女川原子力発電所第2号機 工事計画審査資料	
資料番号	02-他-F-19-0009_改4
提出年月日	2021年5月18日

地下水位低下設備に係る設置変更許可申請書の記載内容との比較表

東北電力株式会社

図 3.3-8 浸透流解析を用いた設計用揚圧力・設計用地下水水位の設定フロー

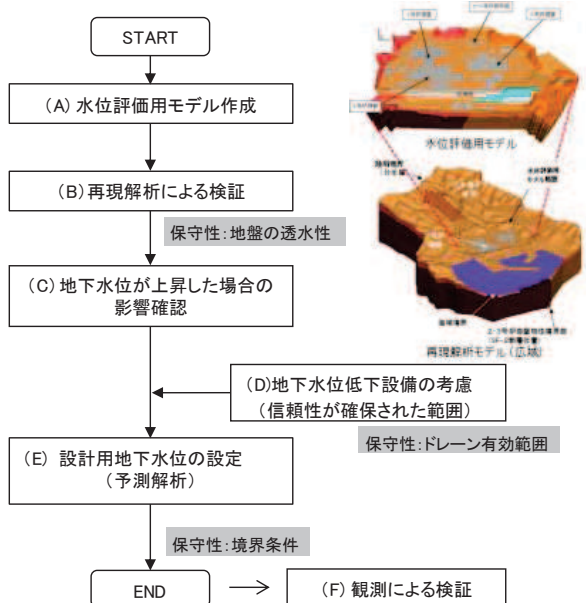
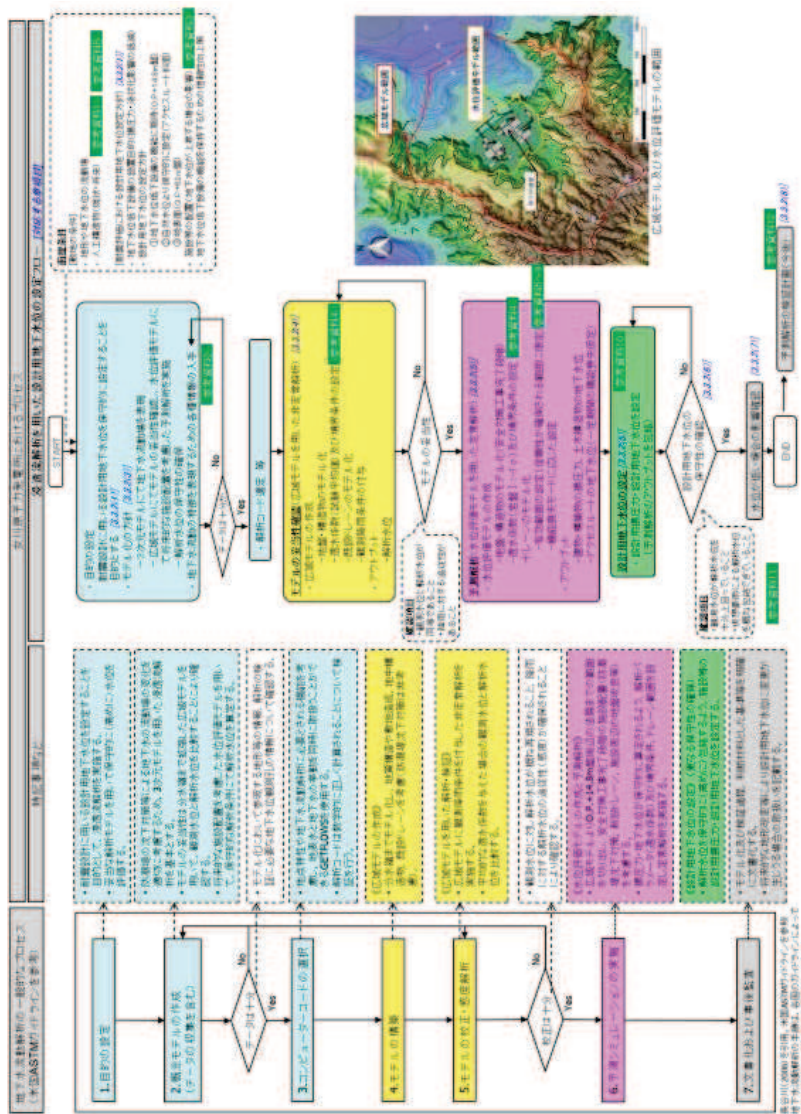
・ 詳細設計を踏まえ具体化した事項
 (工事計画認可では、標準的なフローを参考に構成を見直し、(A)～(F)の要素を再構成。なお、工事計画認可では「水位が低い場合の影響検討」を追加しているが、基本的な解析プロセスに変更はない。)

図 3-1 耐震評価において地下水位の影響を受ける可能性のある施設等

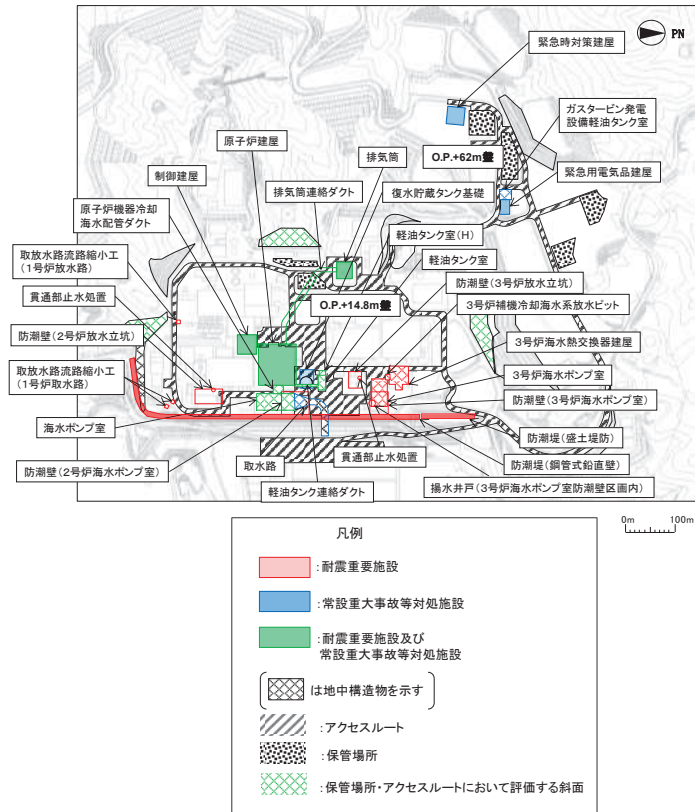
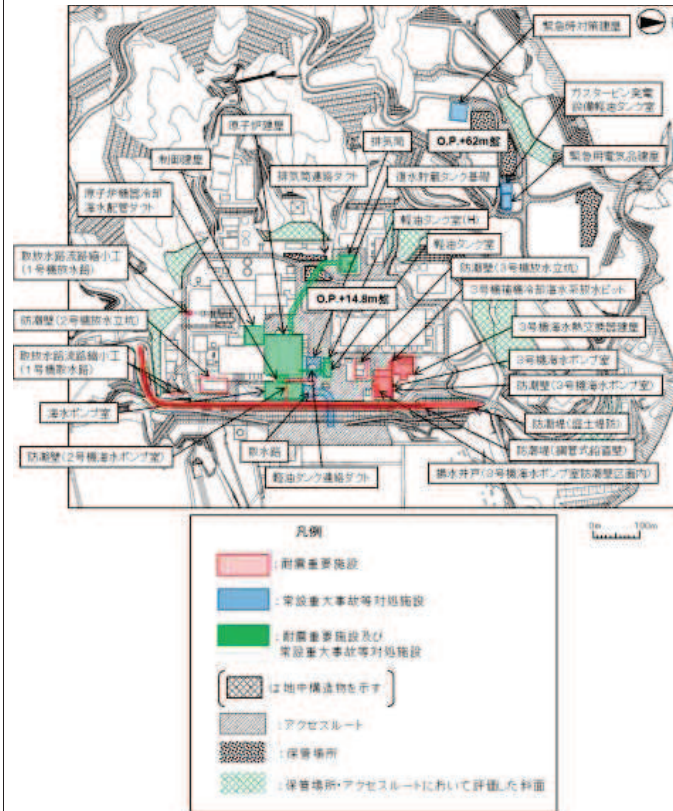
補足-600-1 地盤の支持性能について
 ・詳細設計を踏まえ具体化した事項
 （工事計画認可では設計において地下水位の影響を受けない貫通部止水処置を記載削除）

図 3.3-54 防潮堤沈下対策による影響範囲と今後の地下水位観測計画

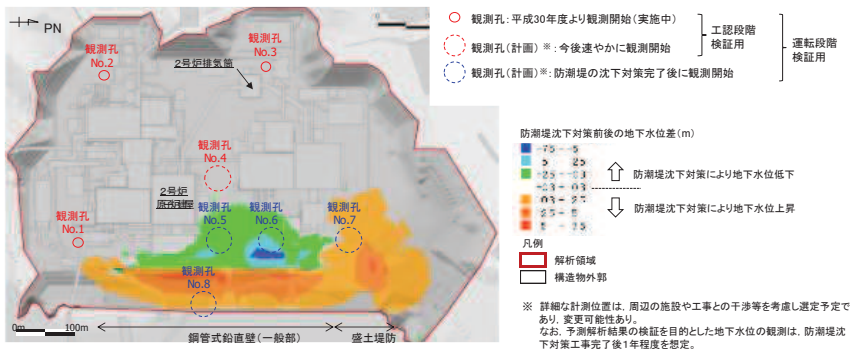
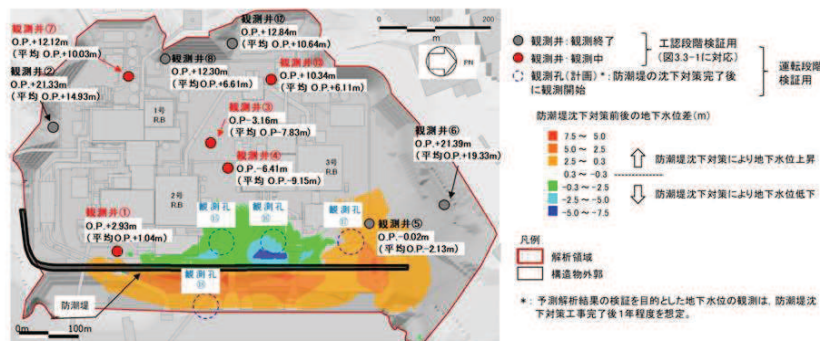
・記載表現の相違
 （工事計画認可では観測データを追加し説明。防潮堤沈下対策完了後の観測計画は変更なし）

図 3-3 地下水位低下設備の制御及び電源系統図

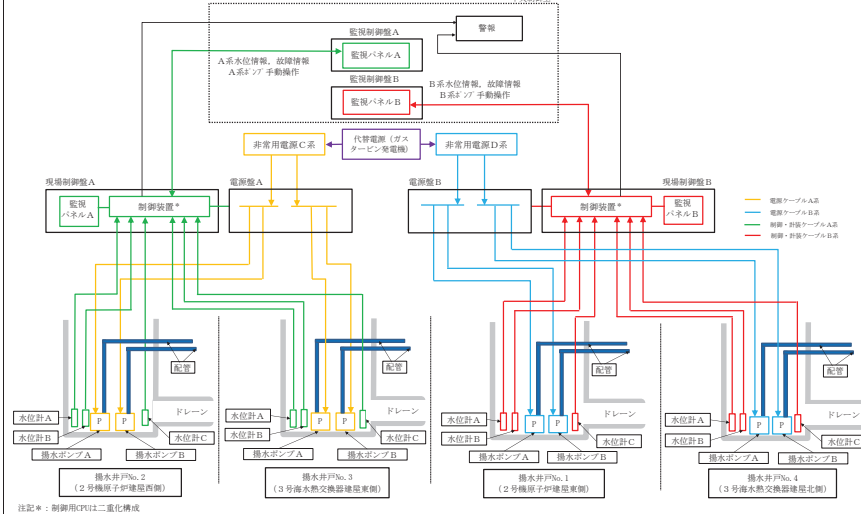
・ 詳細設計を踏まえ具体化した事項
 (原子炉建屋・制御建屋エリア及び第3号機海水熱交換器建屋エリアにそれぞれ2基設置した揚水井戸に対し、揚水井戸ごとに必要な機能及び機器を「1系統」と位置付け、1系統で各エリア内の地下水位を一定の範囲に保持できる設計とする。)

図6-4 地下水位低下設備機能喪失後の水位低下措置時間（ $\alpha 1$ 及び $\alpha 2$ ）

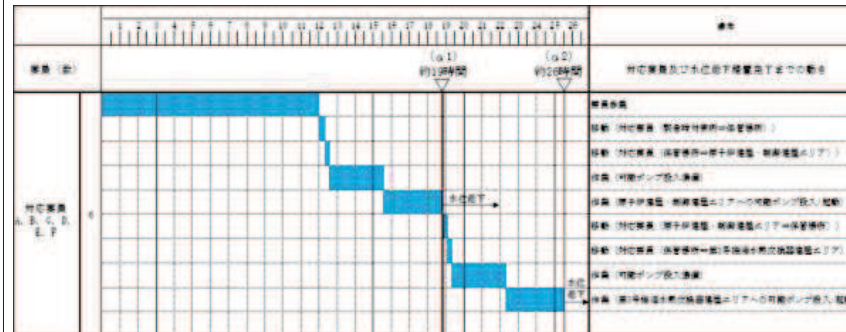
・ 詳細設計を踏まえ具体化した事項
 （水位低下措置完了時間（要員参集による体制構築から水位低下開始まで）を評価し、時間余裕の範囲内で対応可能であることを確認）

地下水位低下設備の機能喪失後、原子炉建屋・制御建屋エリアの水位低下措置完了時間（ $\alpha 1$ ）は約19時間であり、設計用揚圧力に到達する時間余裕（X1）の範囲内で対応可能であることを確認した。

また、第3号機海水熱交換器建屋エリアの水位低下措置完了時間（ $\alpha 2$ ）は約26時間であり、設計用揚圧力に到達する時間余裕（X2）の範囲内で排水開始が可能であることを確認した。

図 9-1 保守管理範囲の概要図

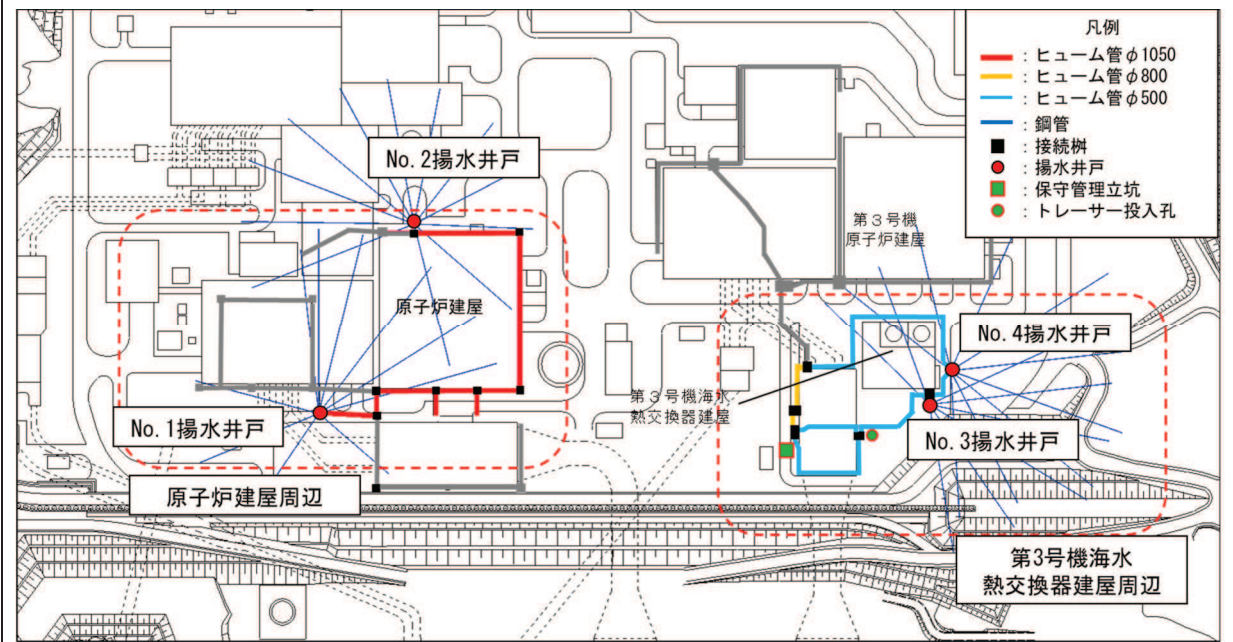
・詳細設計を踏まえ具体化した事項
 (工事計画認可ではドレーン各部位へのアクセス性を踏まえた保守管理方法等の情報を追加)

図5-4 既設ドレーンの期待範囲の設定 (Step①)

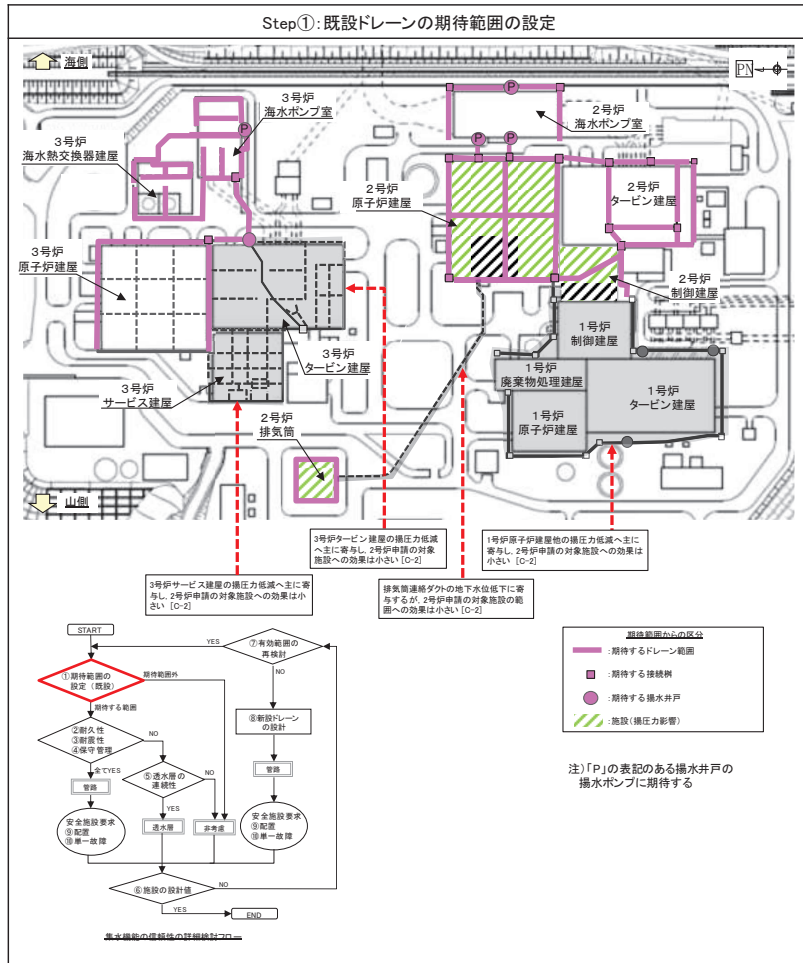
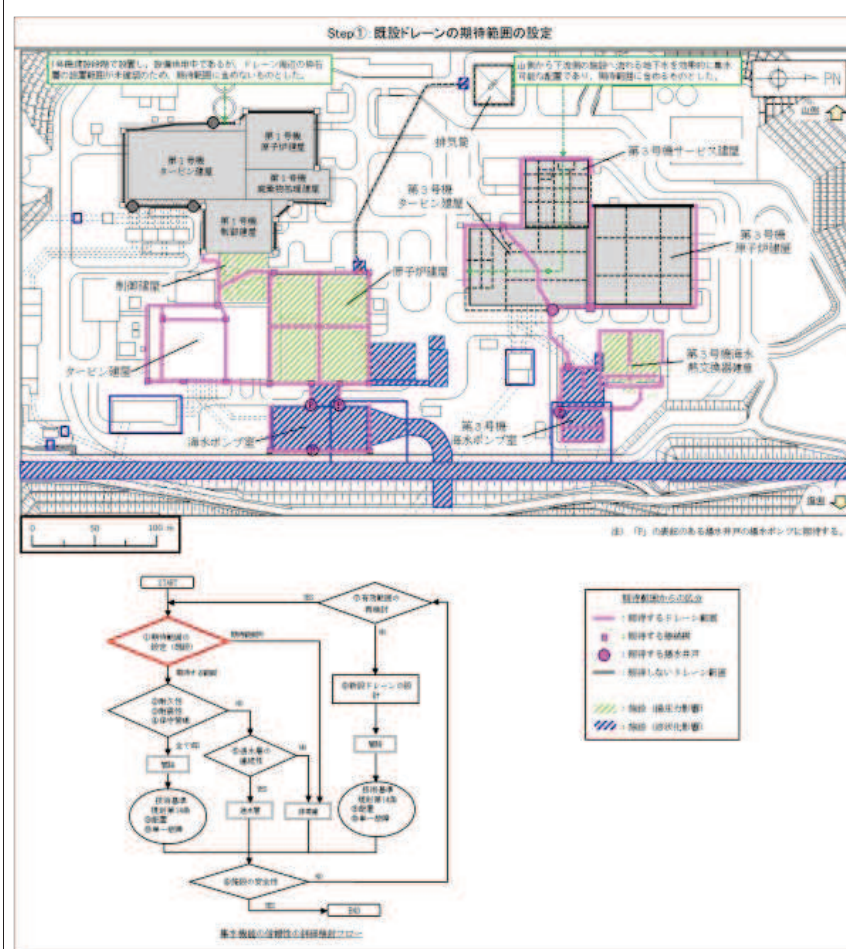
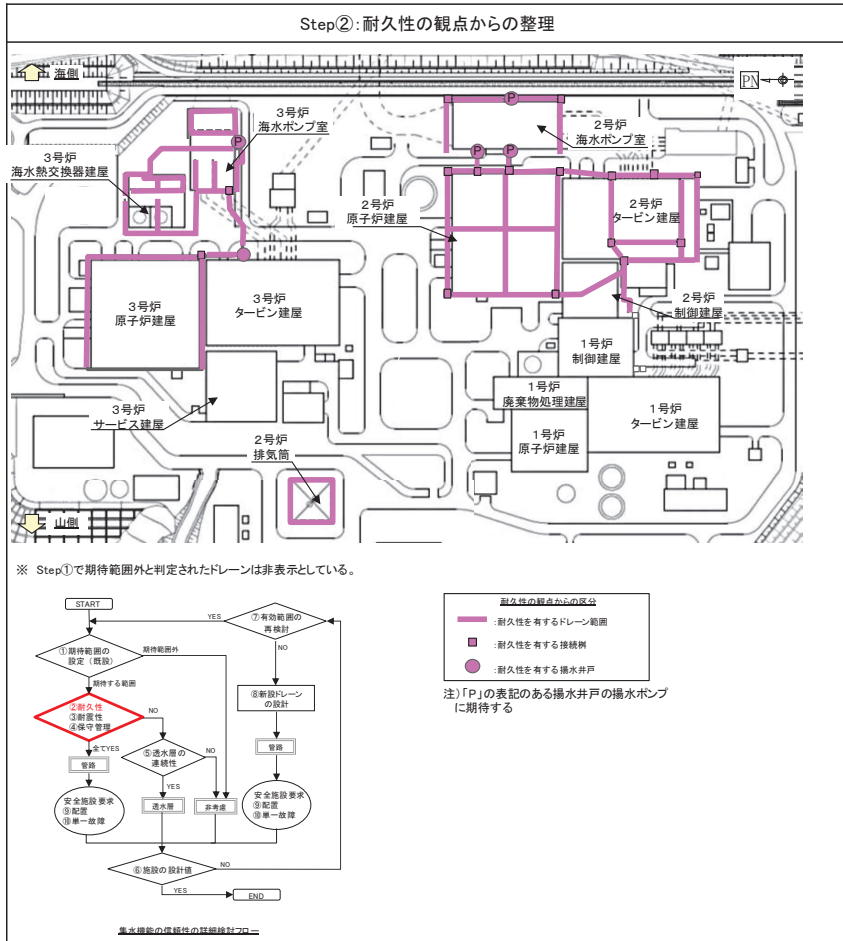
・詳細設計を踏まえ具体化した事項
 (3号機エリアの一部は、山側から下流側へ流れる地下水を効果的に集水可能であるため、期待範囲に含めるものとした。また、詳細設計段階における検討を踏まえ、排気筒周辺にはドレーンを新設せず、安全性を確保する方針とした。)

図5-5 耐久性の観点からの整理結果 (Step②)

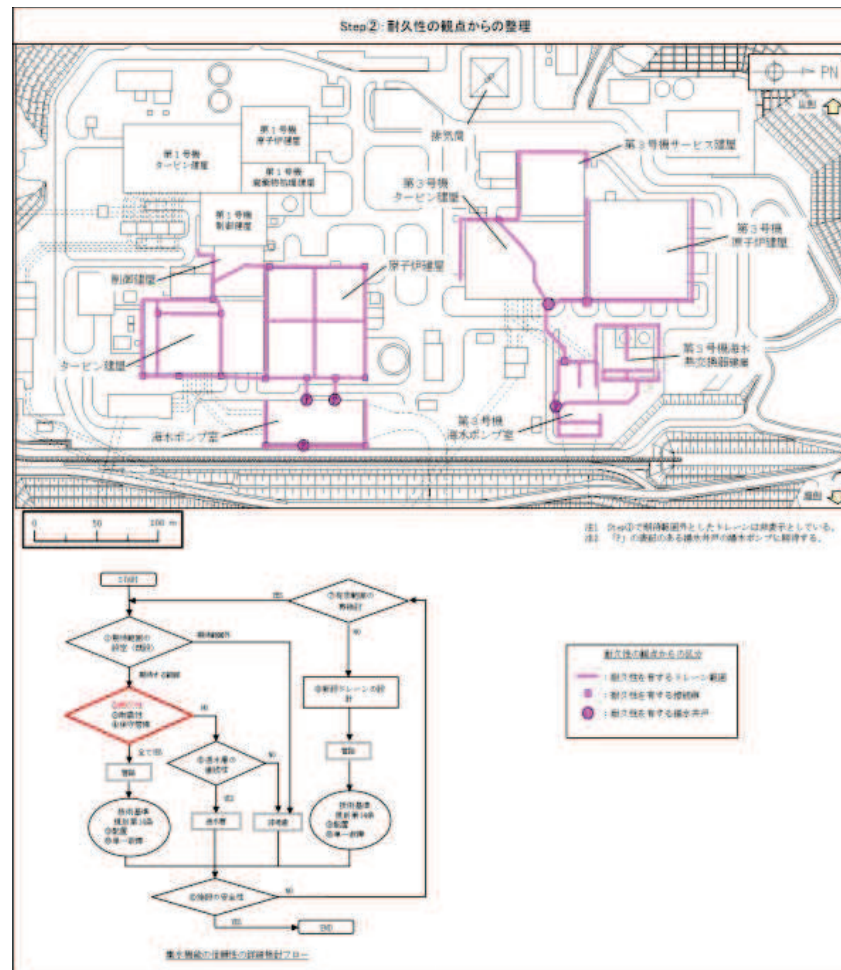
・記載表現の相違
 (Step①で期待した全範囲が
 耐久性有りと判断)

図 5-6 管の耐震性・透水層の連続性の観点からの整理結果 (Step③・⑤)

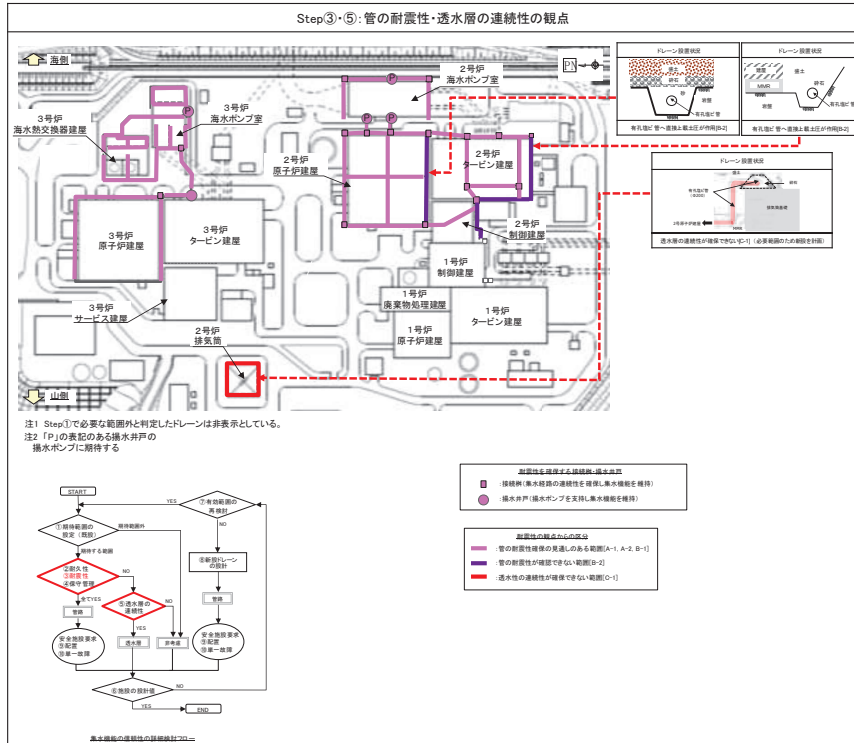
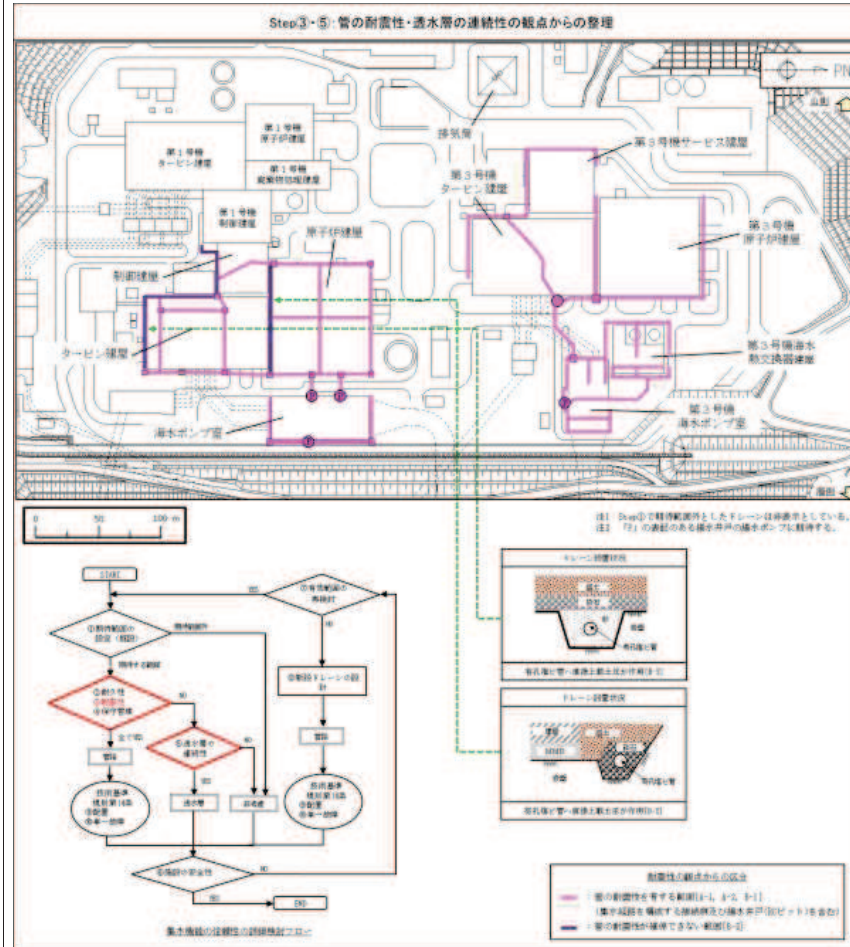
記載表現の相違
 (最終的に管路として扱うドレーンの耐震性の確認結果は、別途耐震計算書にて説明)

図 5-7 管の保守管理の観点からの整理結果 (Step④)

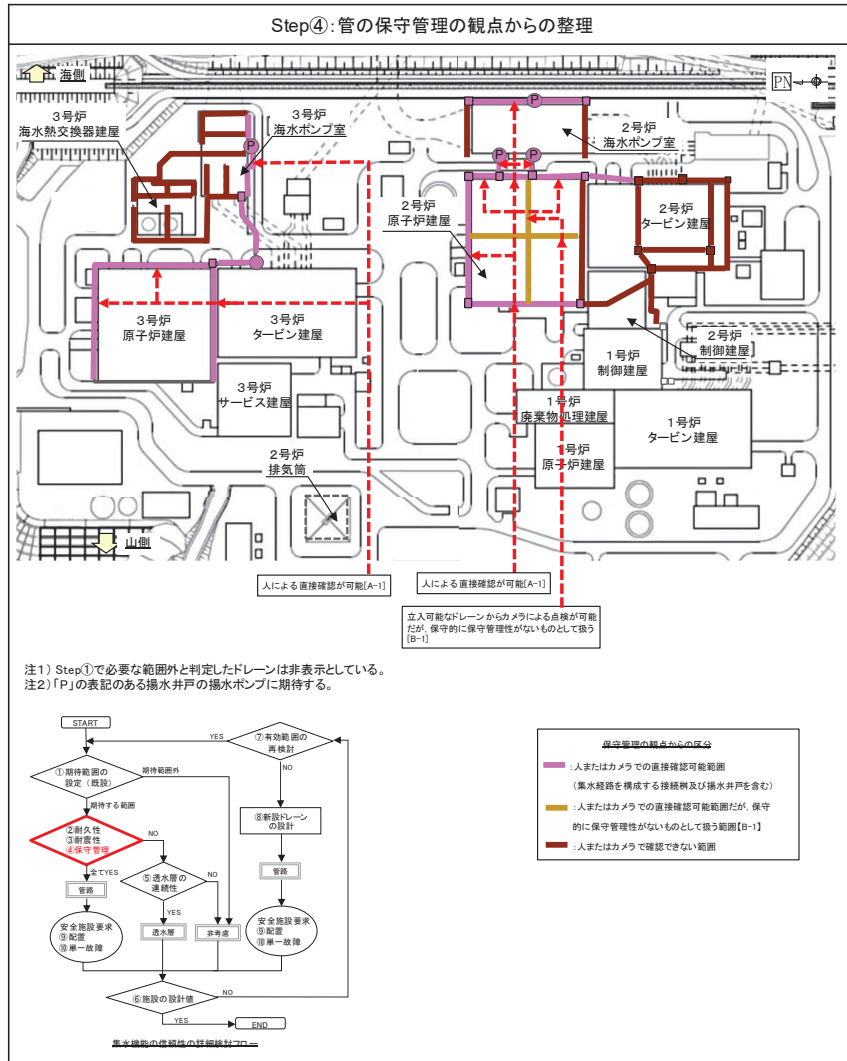
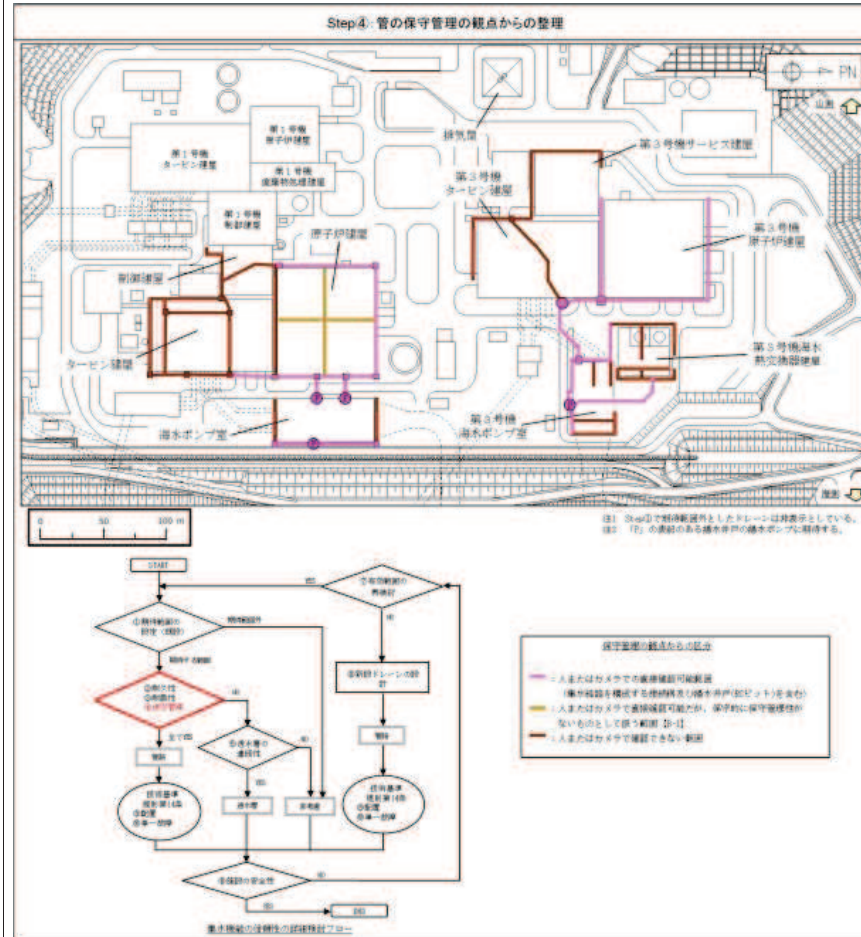
記載表現の相違
 (設置変更許可同様、管径により保守管理性を区分)
